**ГОСТ 11674—75**

**ТРАКТОРЫ ГУСЕНИЧНЫЕ.  
БОЛТЫ БАШМАКА ГУСЕНИЦЫ**

Изменение № 2 ГОСТ 11674—75 Тракторы гусеничные. Болты башмака гусеницы

**Изменение № 3 ГОСТ 11674—75 Тракторы гусеничные. Болты башмака гусеницы**

Черт. 1

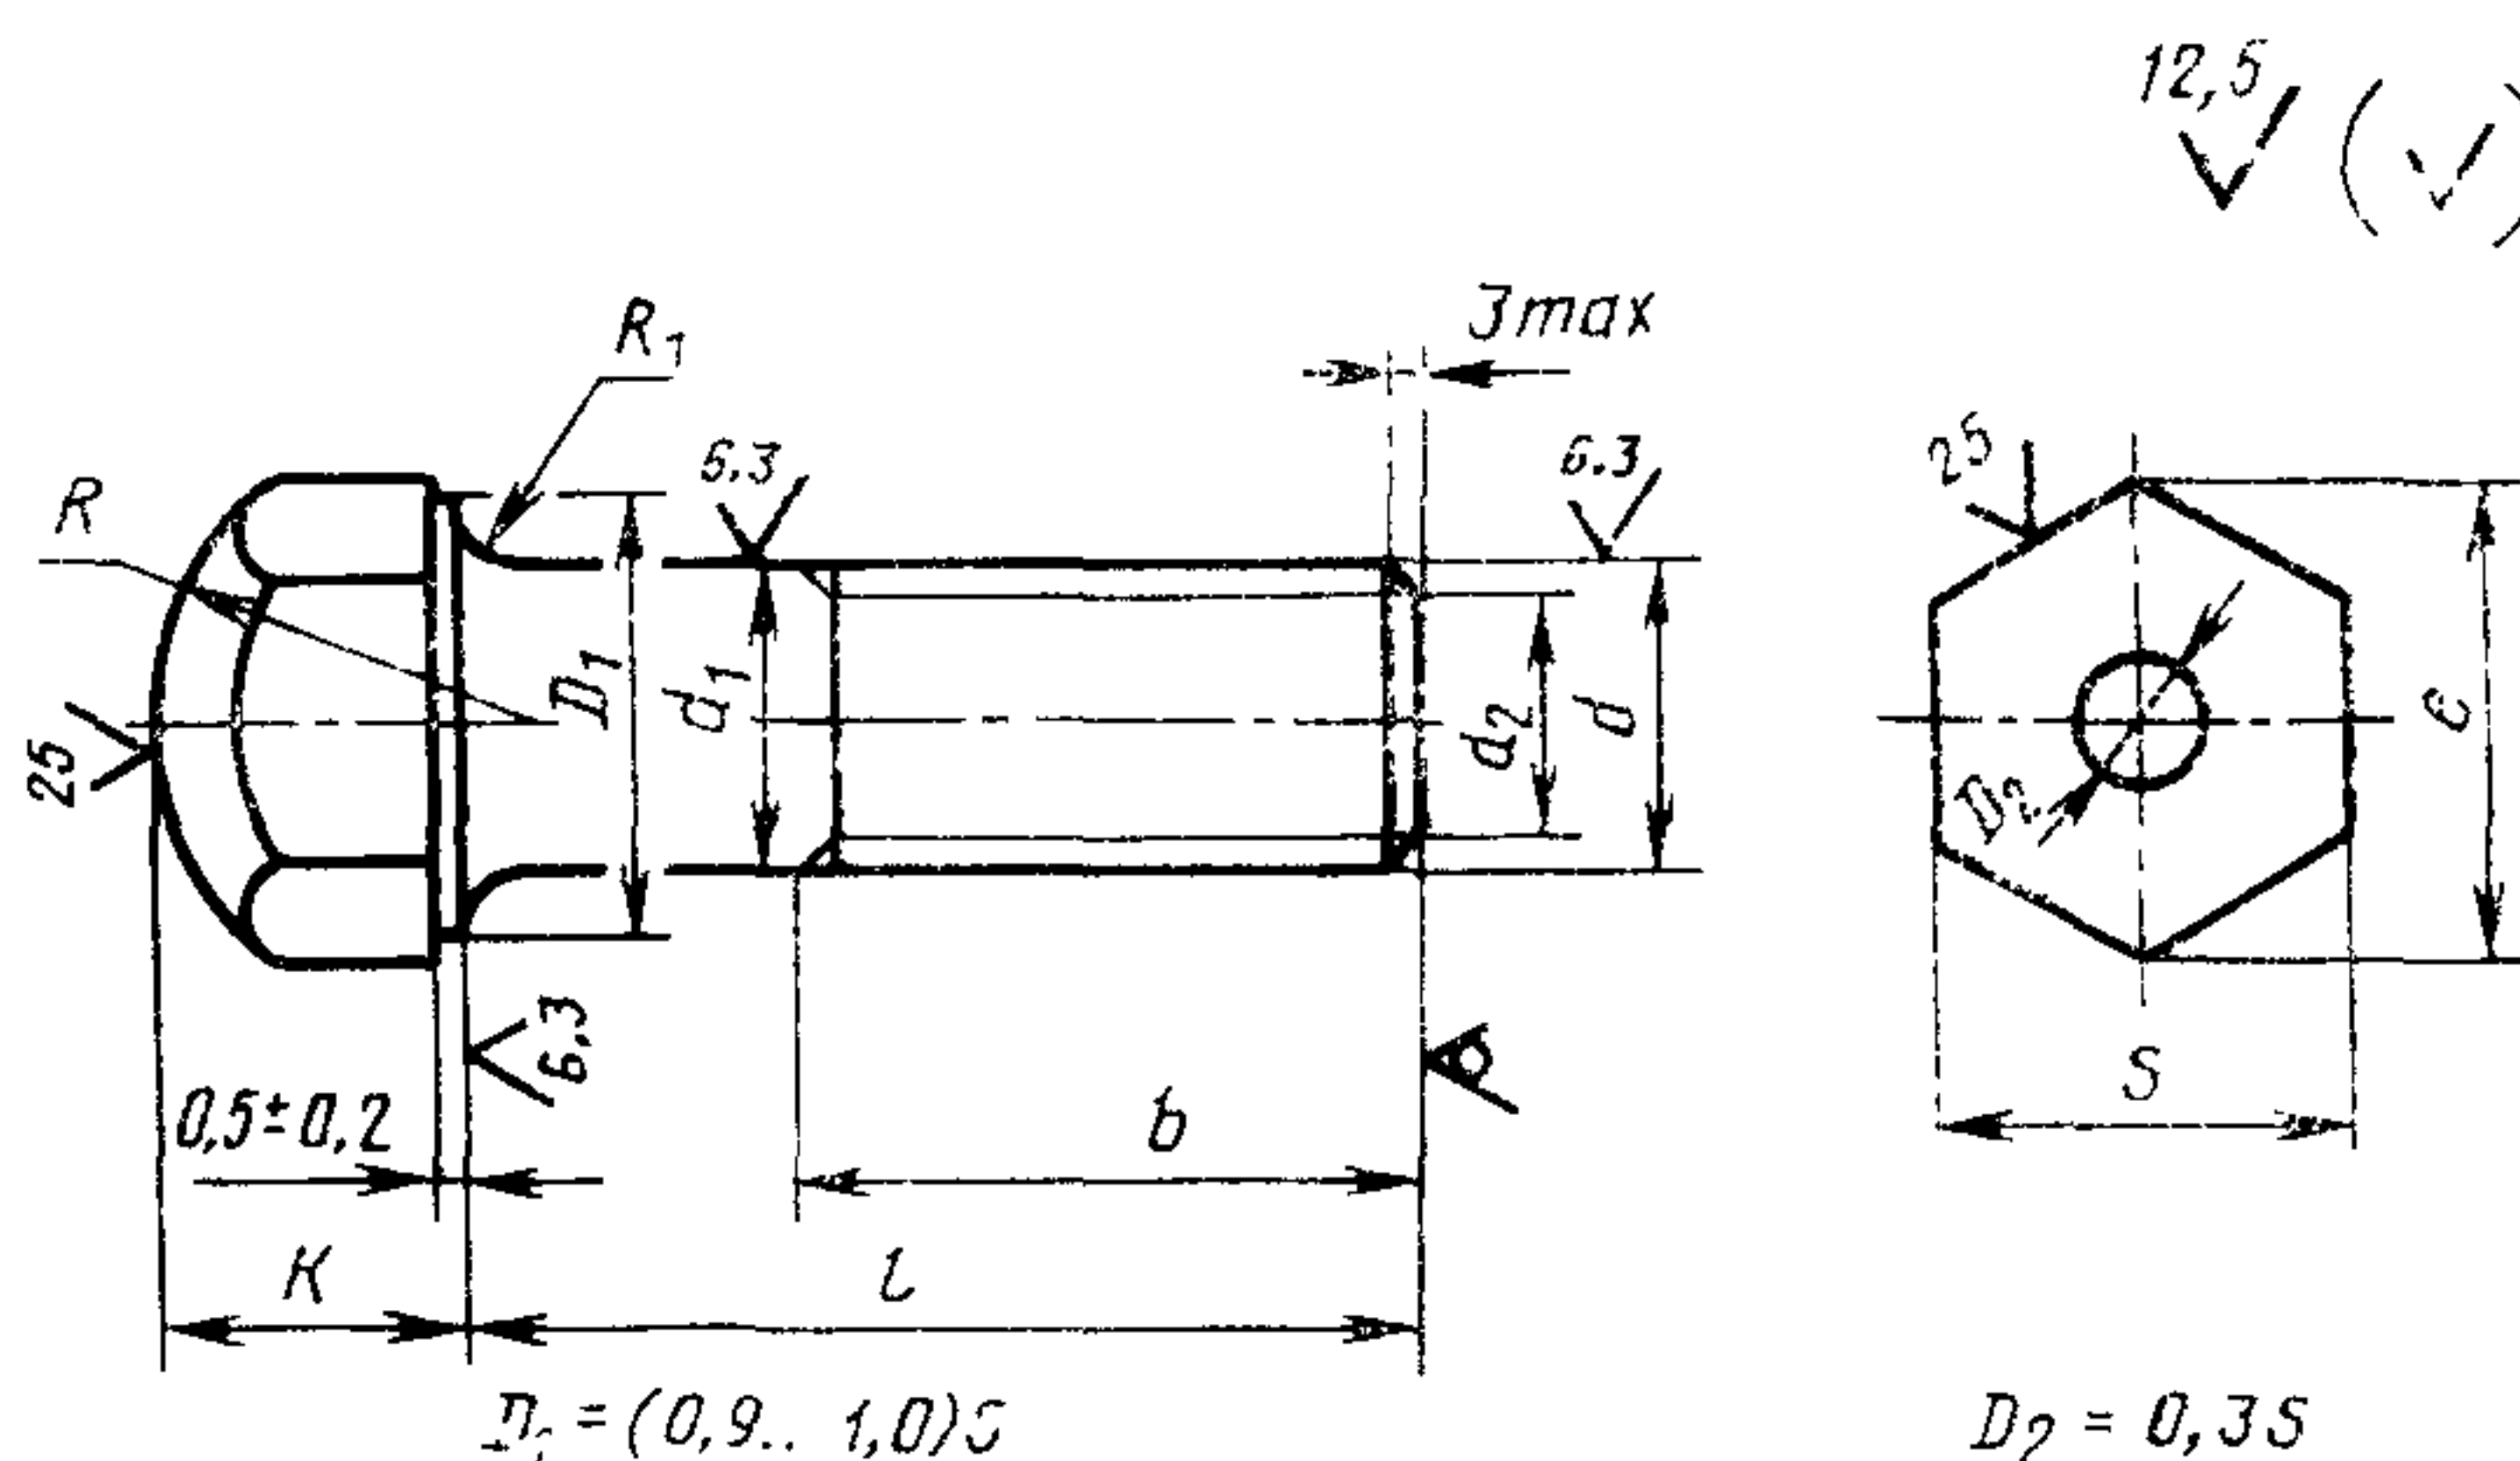
Пункт 1.1. Чертеж 1 заменить новым (вариант исполнения исключить):

Примечание.  $d_2 \leq$  внутреннего диаметра резьбы.

Таблицу изложить в новой редакции:

Номинальный диаметр резьбы $d$		16	20			24	
Диаметр стержня $d_1$	Номин.	16	20	20*	21*	24*	24,8*
	Пред. откл. для $< M24$ $h\ 13$ и $h\ 9$ ; для $\geq M24$ $b11$	-0,27	-0,33			-0,052	-0,16
Размеры «под ключ» $S$	Номин.	24	30	27		36	
	Пред. откл. $h\ 14$		-0,52			-0,62

Высота головки $K$	Номин.	16	19	17	22,5	
	Пред. откл. $j$ 16	$\pm 0,55$	$\pm 0,65$	$\pm 0,55$	$\pm 0,65$	
Диаметр описанной окружности $e$ , не менее		26,5	33,3	29,6	39,5	
Радиус сферы $R$	Номин.	19	27		24	
	Пред. откл. $j$ 17	$\pm 1,05$				
Радиус подголовка $R_1$	не менее	0,6	0,8	2,5	2	
	не более	1,1	1,4	3,0	2,2	
Допуск симметричности головки относительно оси стержня в диаметральном выражении		1,04			1,00	
Длина болта $l$	Номин.	60	62	78	70	78
	Пред. откл. $j$ 16	$\pm 0,95$		—	—	—
Длина резьбы $b$	Номин.	32	34		40	37
	Пред. откл.	$+3,0$				
Шаг резьбы		1,5

Примечание. Остальные размеры болтов с диаметрами стержня, отмеченными знаком (\*) и их конструкции — по рабочим чертежам, утвержденным в установленном порядке. В условном обозначении этих болтов должна указываться буква «С».
